改善箇所説明図

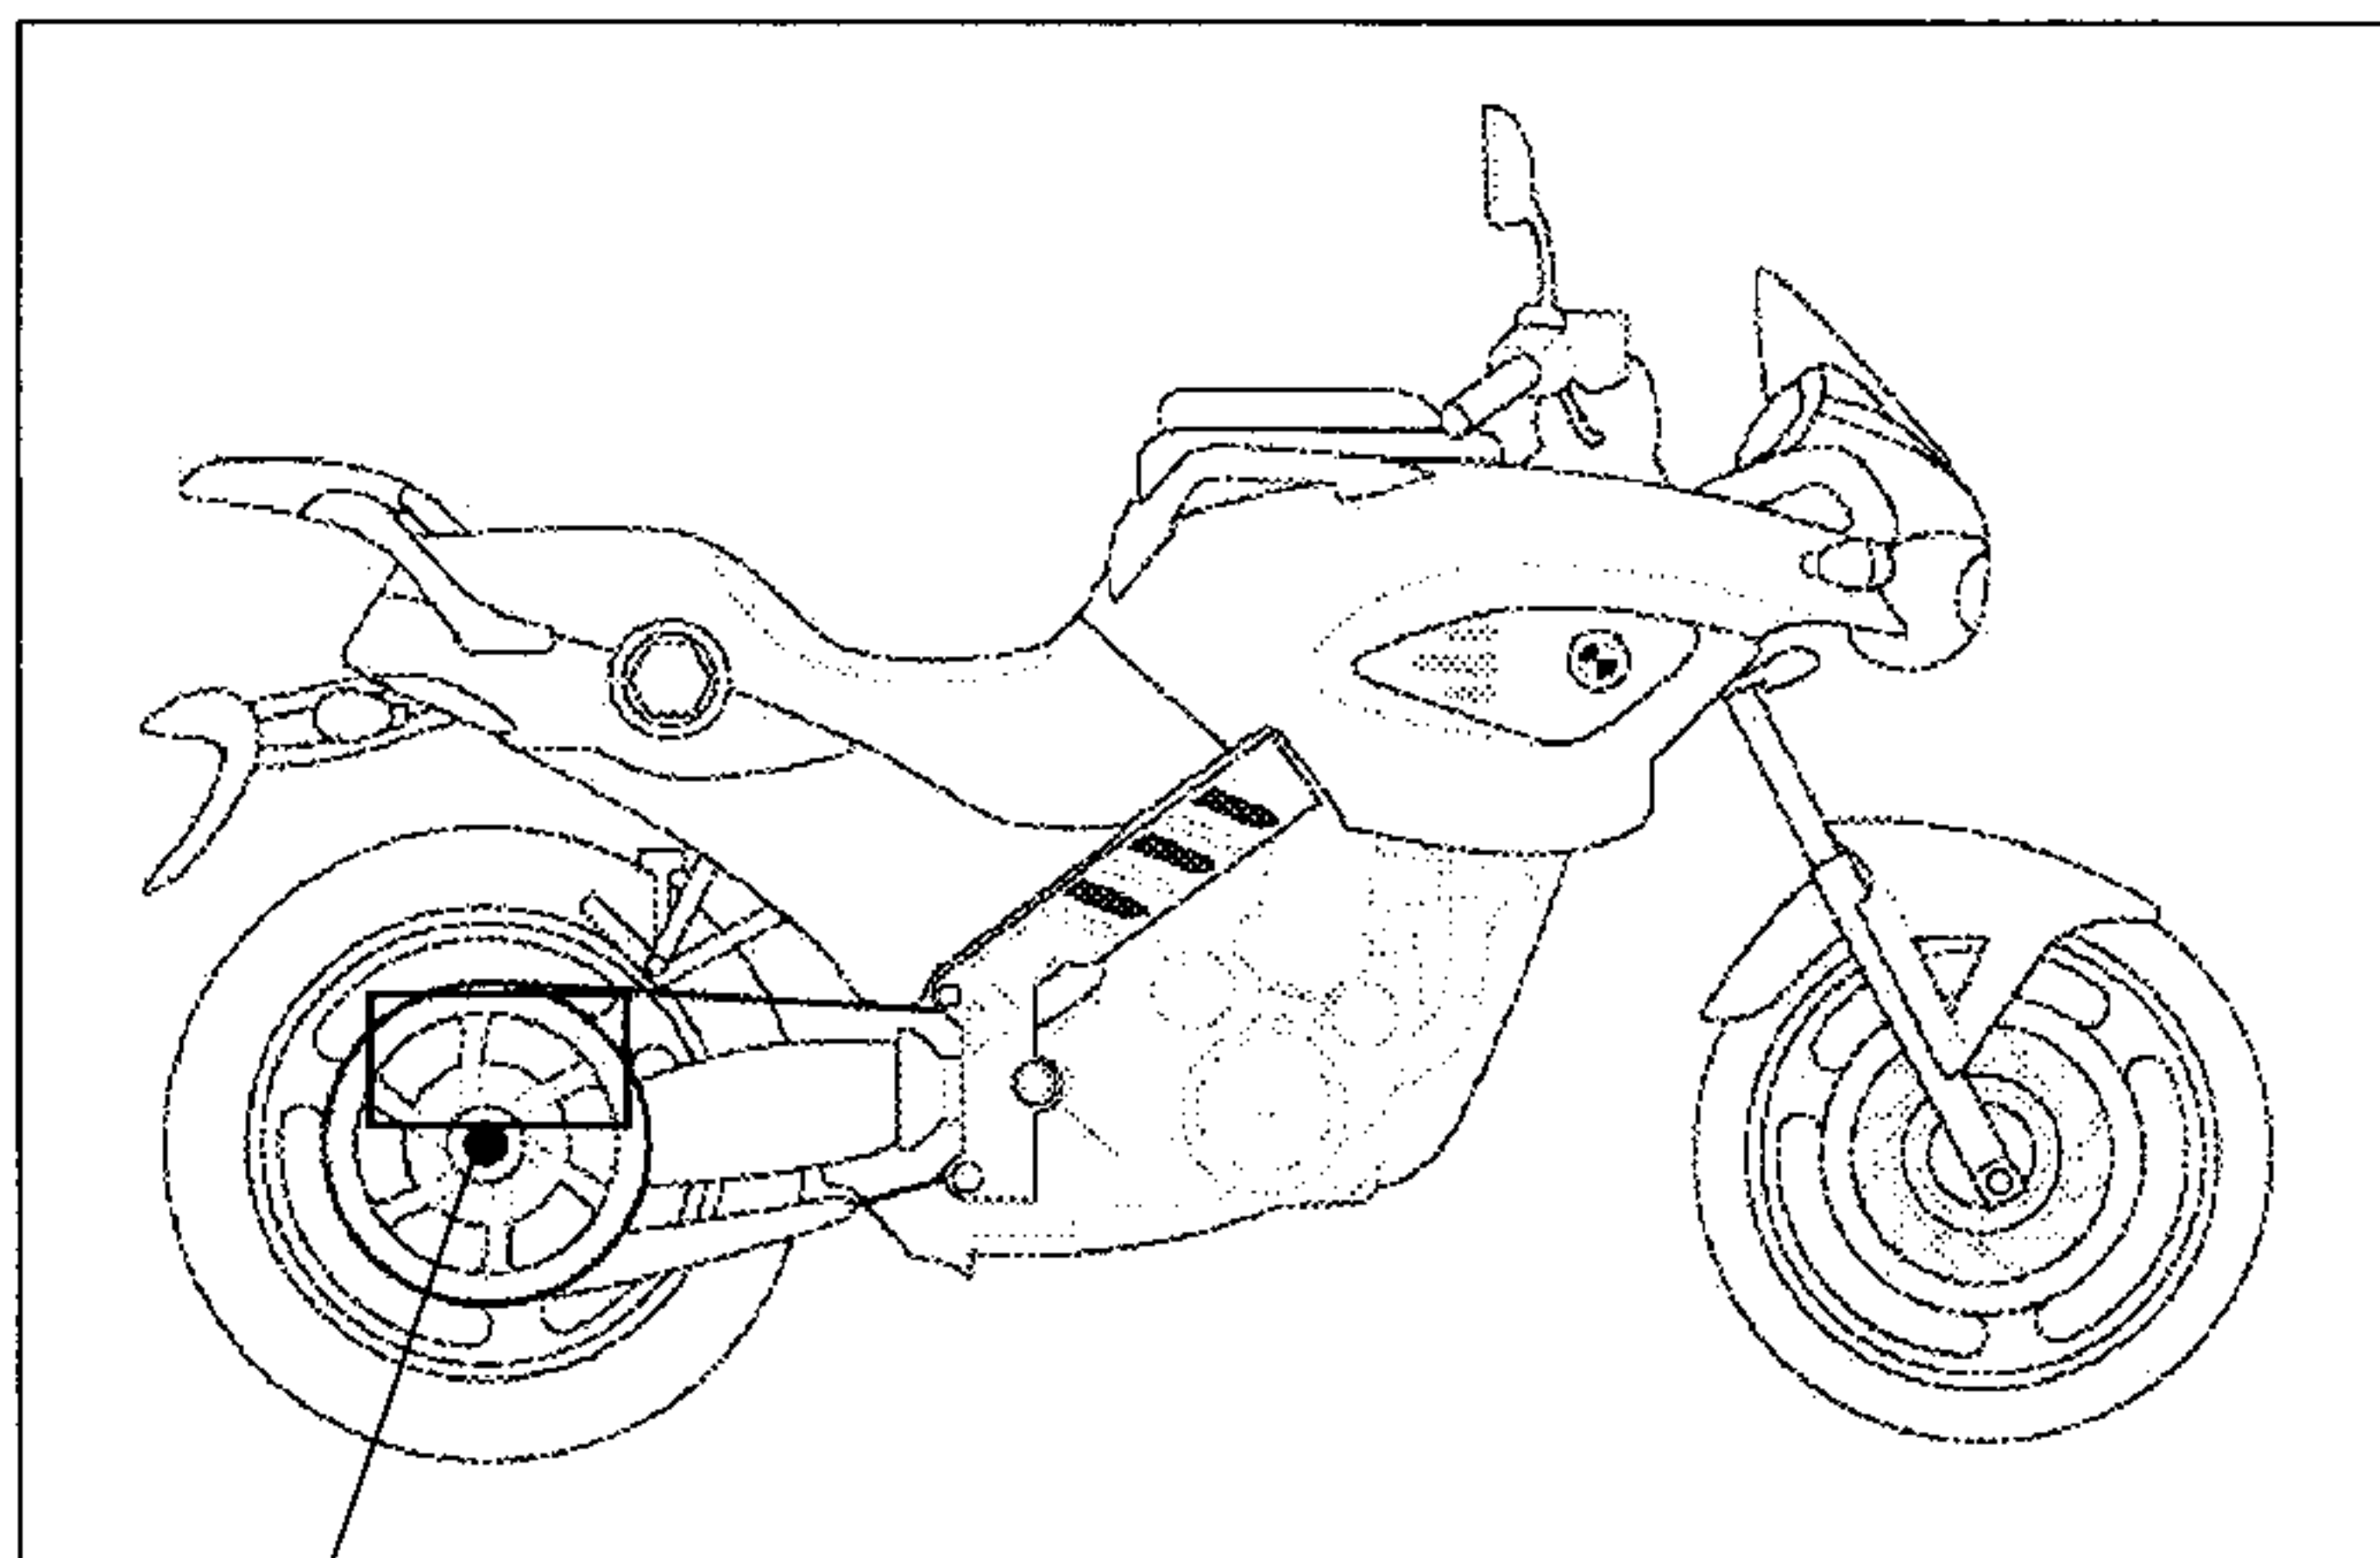
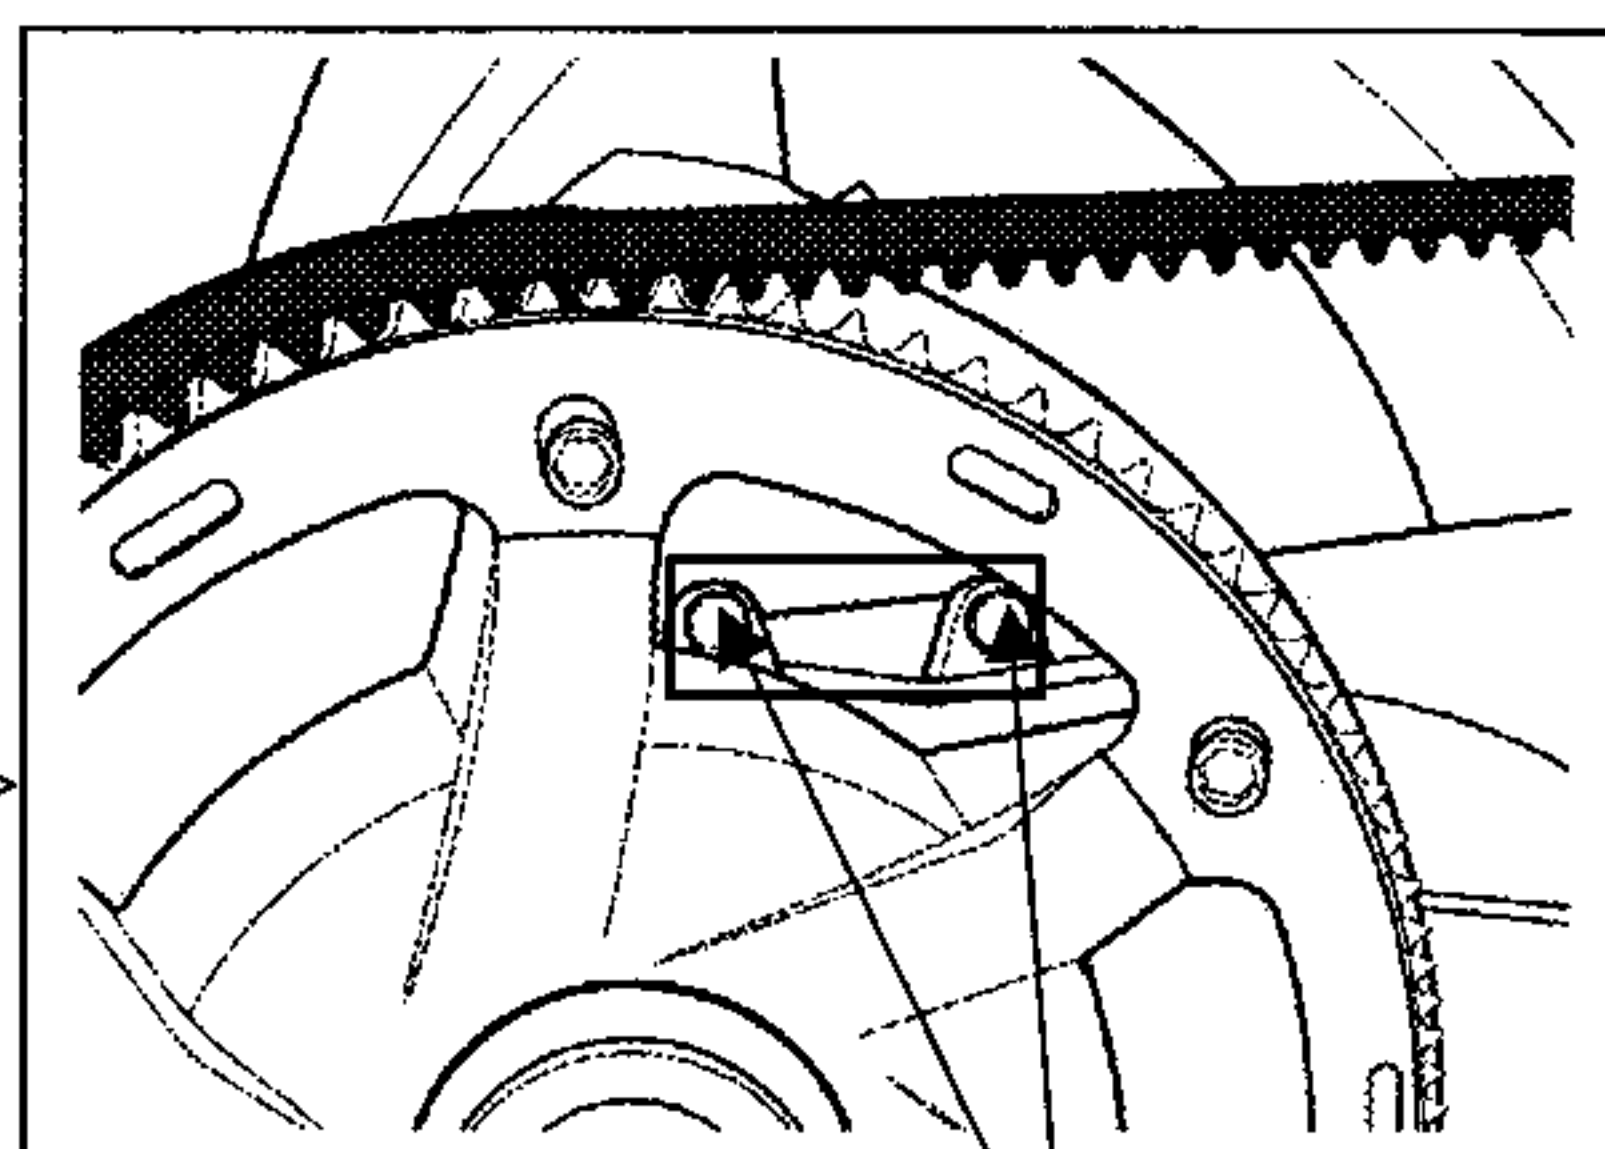
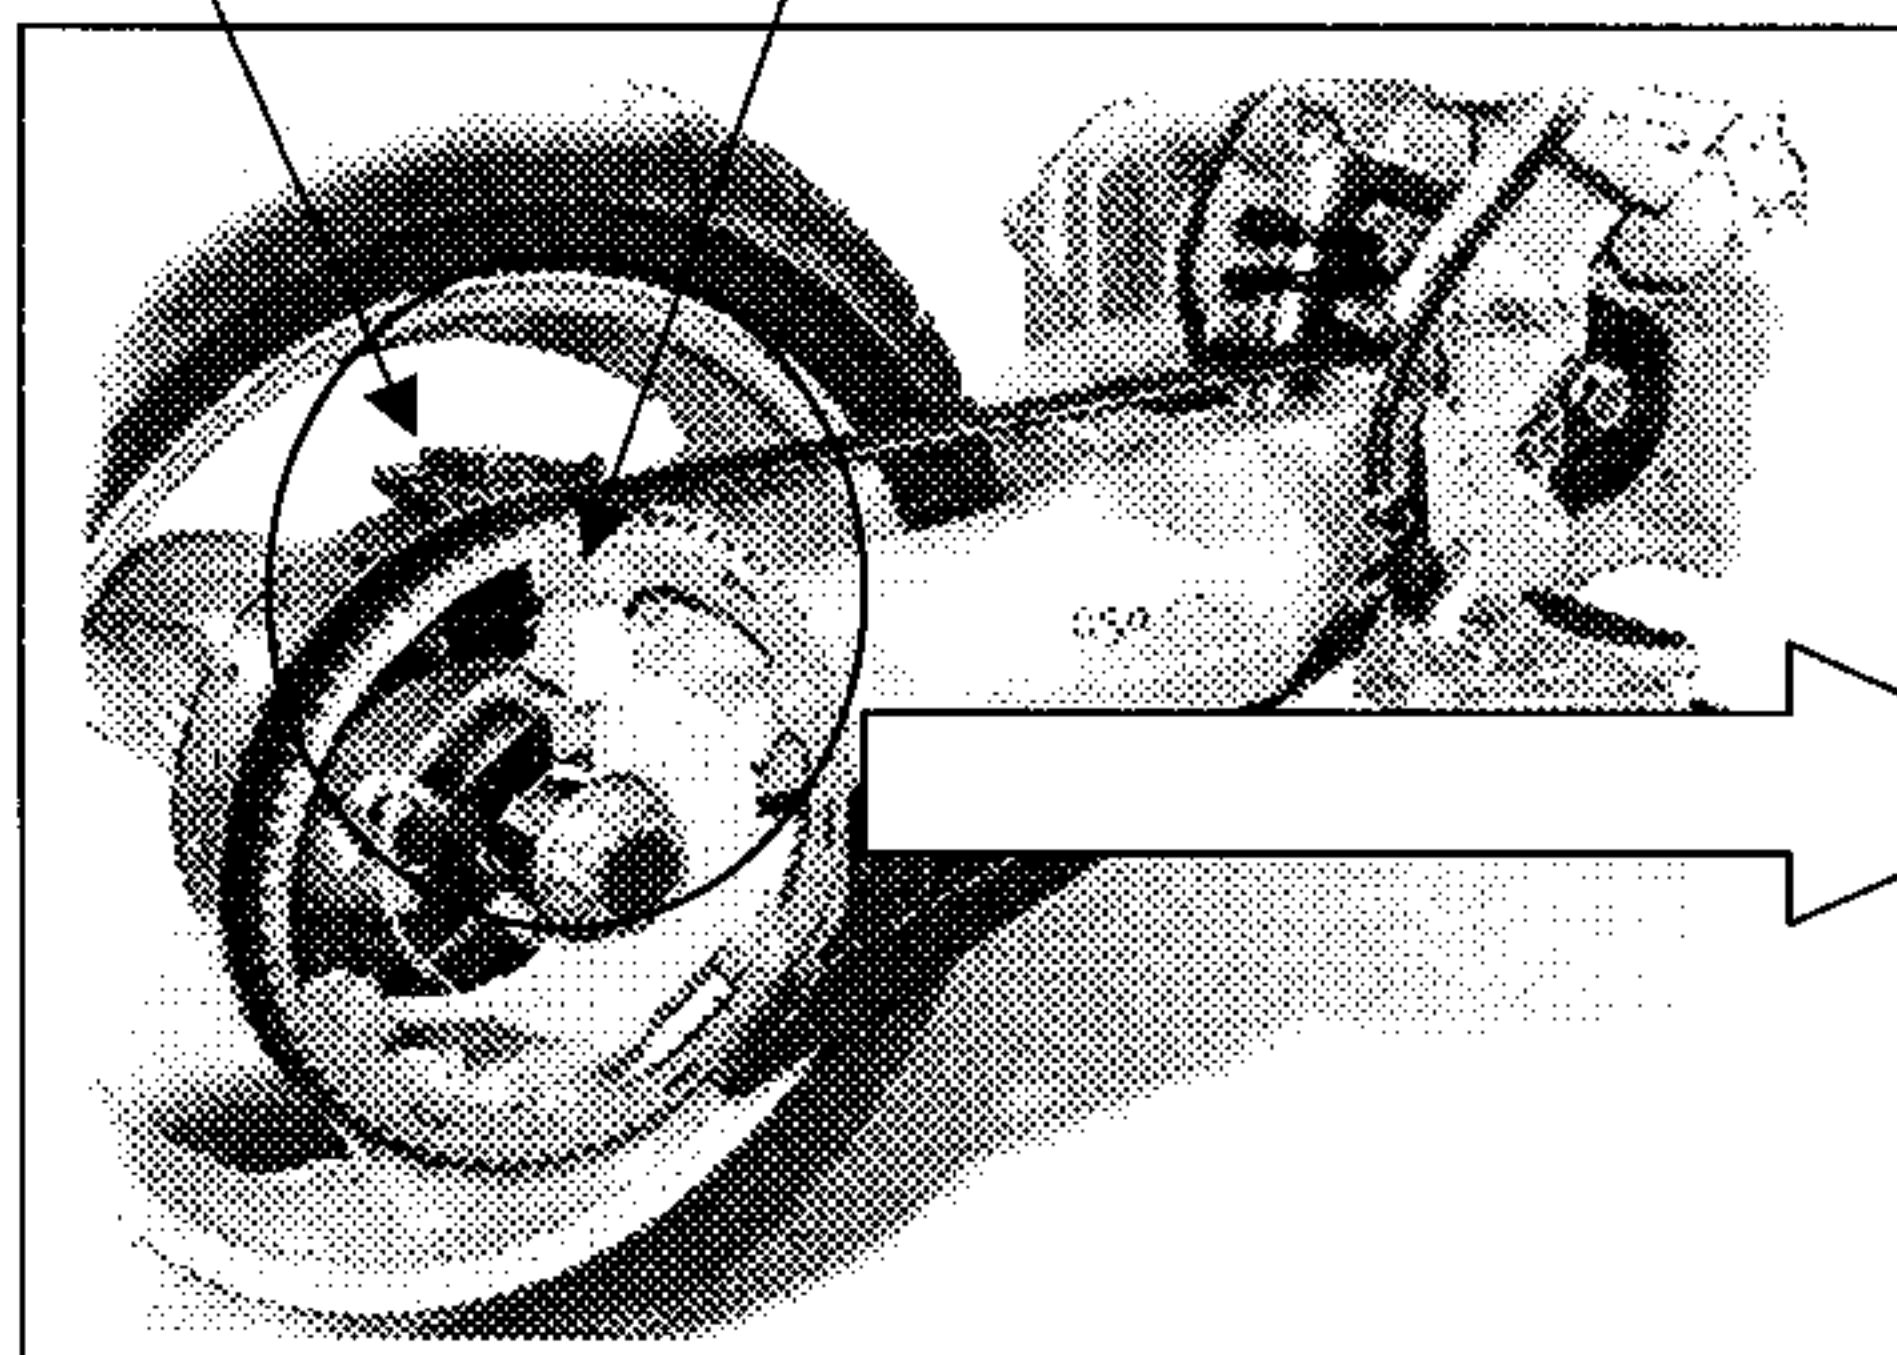
基準不適合箇所

後輪用制動装置において、ブレーキキャリパを固定しているボルトの締付けが不十分なものがあるため、車両の振動により当該ボルトが緩んで制動時に異音が発生することがあり、そのままの状態で使用を続けると、最悪の場合、ブレーキキャリパが脱落して後輪の制動力が失われるおそれがある。

全車両、ブレーキキャリパ固定ボルトの締付け状態を点検し、締付けが不十分なものは規定トルクで締付ける。

ボルトの頭に塗布された緑の識別ペイントの有無。
